2. 變更後全區配置圖，開放空間面積：3884.4㎡（變更面積=1691.27㎡） 變更比例為42.1%

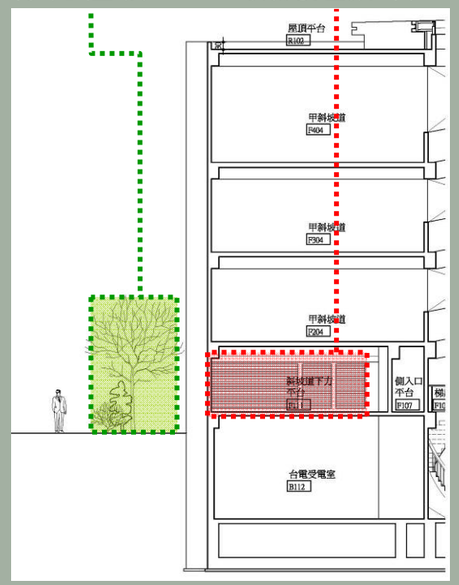
變更項目：

- 開放空間總面積：
  減少132.15㎡
- 開放空間面積：
  8852.13-3986.64-981.09
  =3884.4㎡
- 變更比例計算：
  1691.27/4016.55=0.421
  =42.1%
